2022.7.2発生 六ヶ所再処理工場高レベル廃液貯槽冷却喪失8時間 事故について

◎ 再処理工場 高レベル廃液ガラス固化建屋における供給液槽の安全冷却機能の一時喪失について

図1

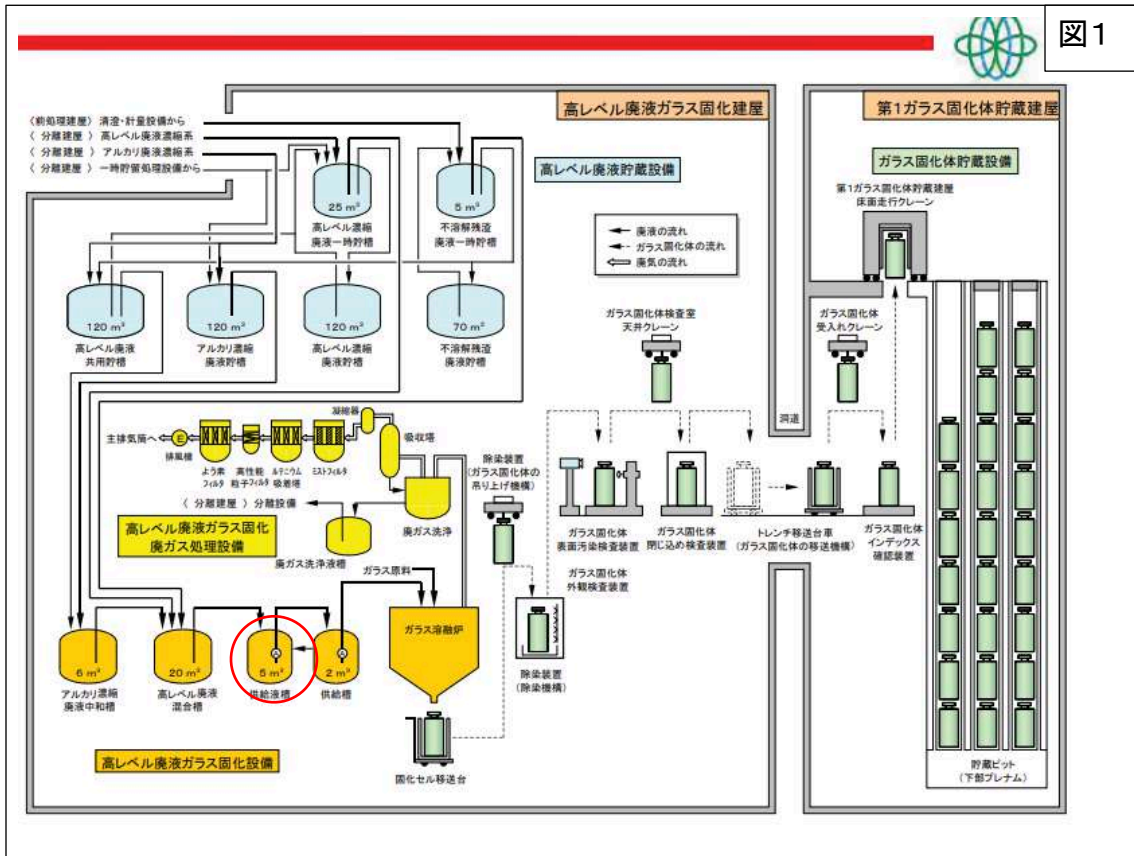
3 冷却喪失事故があった高レベル廃液貯槽はガラス溶融炉手前にあり
 日本原燃報告と廃液貯槽の容量からガラス固化建屋の供給液槽（5m³）赤丸と推測される

疑問2：この貯槽は図1からガラス溶融炉の二つ手前の「供給液槽」(5m³)と推定される。

図1では「高レベル廃液ガラス固化設備」セル内貯槽として「アルカリ濃縮中和槽」「高レベル廃液混合槽」「供給槽」が配置されている。この一連の槽の冷却系統と「供給液槽」は同じ冷却系に見えるが、供給液槽の冷却を止めたB系列の仕切弁は他の貯槽の冷却にも影響を与えたのではないのか。

図2

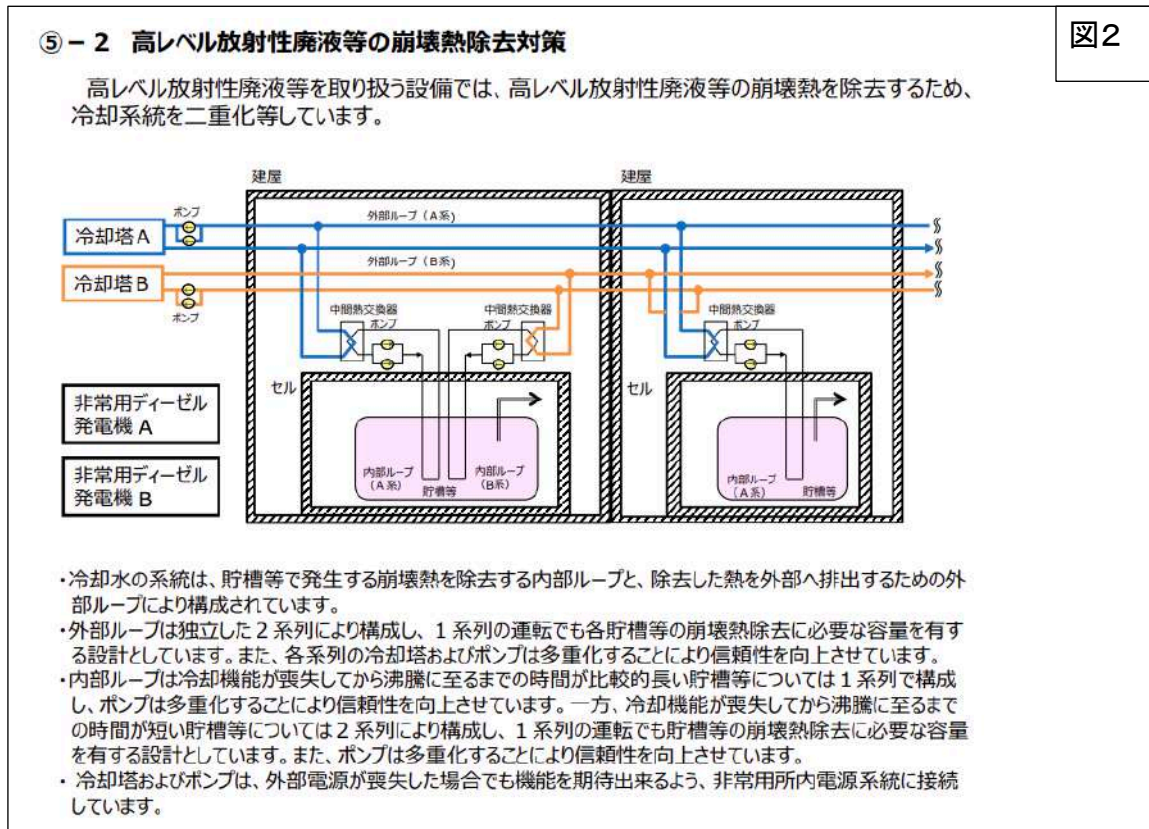
4 高レベル廃液貯槽の冷却はA系, B系の二系あり *A系は工事中で止まっていた
 供給液槽（5m³）と供給槽（2m³）は同冷却系統と推定される, 供給槽は冷却されていたのか？

理由 冷却系統は図2を見てわかるように他の貯槽とも関連している。

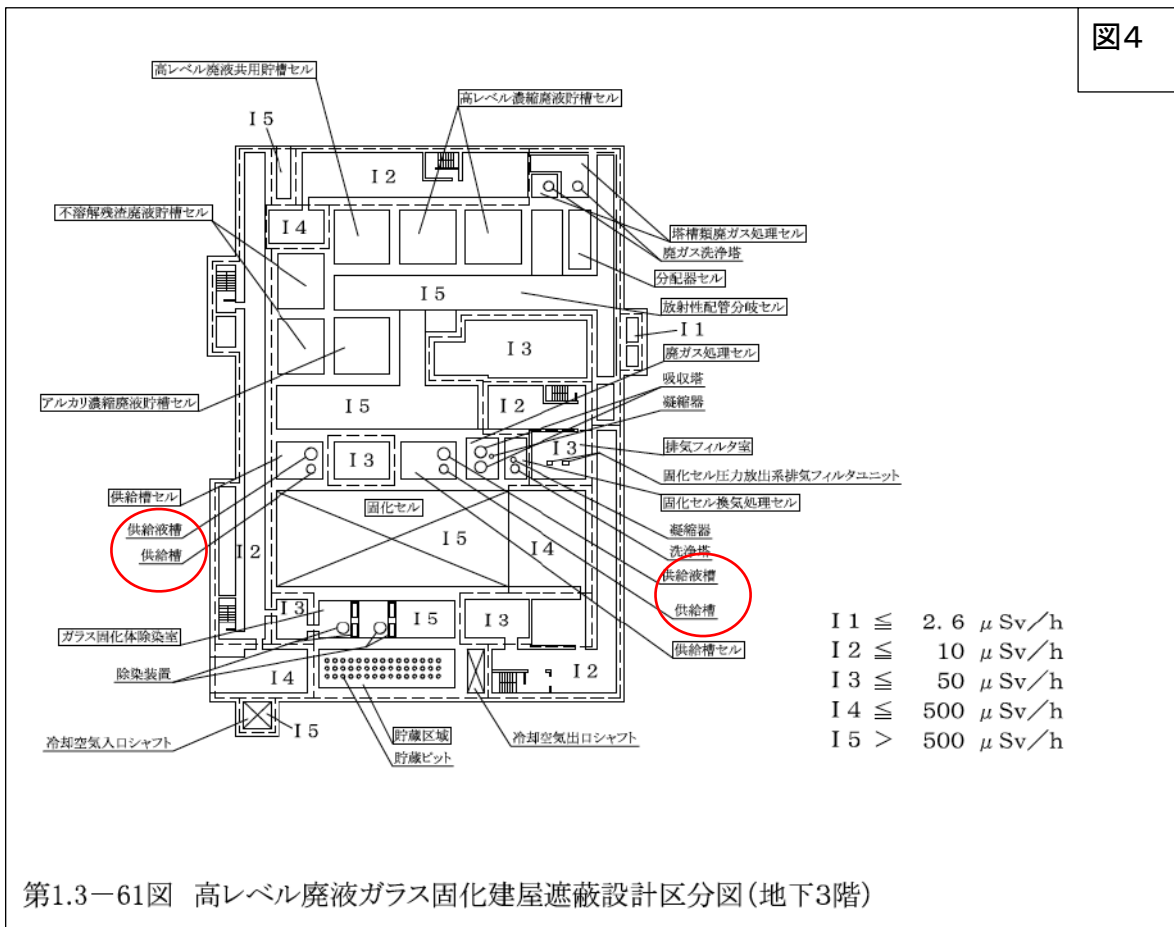
6 高レベル廃液ガラス固化建屋地下3階に供給液槽配置 供給槽もあり：赤丸
左側の供給液槽は上図ガラス熔融炉A用のもの、右側のものはガラス熔融炉B用のものと推定。
事故があった供給液槽はA炉用かB炉用か不明である。

図5 高レベル廃液混合槽

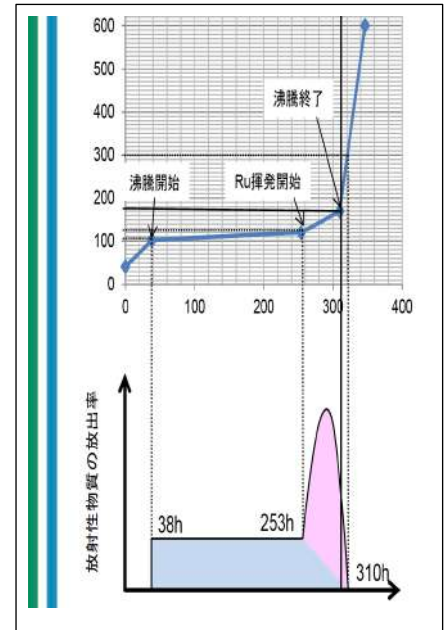
疑問1：報道では「常時冷却してタンク内の温度を60度C以下に保つことにしている」とある。廃液は常時崩壊熱を発生しており冷却しても温度は24度Cや32度Cのような低い温度ではないはずだ。日本原燃は冷却水の温度を、廃液の温度とした説明をしているのではないのか？

理由：供給液槽の一つ上流の高レベル廃液混合槽(20m³、図1参照)の初期温度は日本原燃の資料(図5)によると40°Cになっている。冷却が止まると100°Cで沸騰するまでに38時間かかることになっており、これは1時間に1.58°C上昇することになる。同じ廃液を含む供給液槽も貯槽が小さい(5m³)が同様の温度変化をすると仮定すると8時間後には約12.6°C上昇することになる。このことは貯蔵高レベル廃液の初期温度が40°Cの場合8時間後に52.6°Cになっていることになる。仮に供給液槽中の温度が24°Cであった場合でも36.6°Cに上昇することになる。

※高レベル廃液混合槽も供給液槽も同じ廃液であり崩壊熱は3600W/m³であり、単位時間の蒸発量は貯槽容量に比例している。上記崩壊熱で熱容量を無視し計算すると8時間では約25°C上昇する。

疑問3：もし沸騰がはじまった場合飛沫同伴等で放射能の環境放出を想定しているようだが(図5)核種と放射エネルギーを知りたい。高レベル廃液混合槽やその下流の供給液槽、供給槽では有機物であるDBP*やMBP*を多く含むアルカリ濃縮廃液と高レベル廃液そして不溶解残渣を混合するため、蒸発乾固すると錯体や硝酸塩は容易に分解や酸化による爆発をおこす可能性がある。もしこのような爆発が起こった場合どのように環境汚染が広がるのかシミュレーションしているのか。本事故は大変危険な状態だったのではないのか。
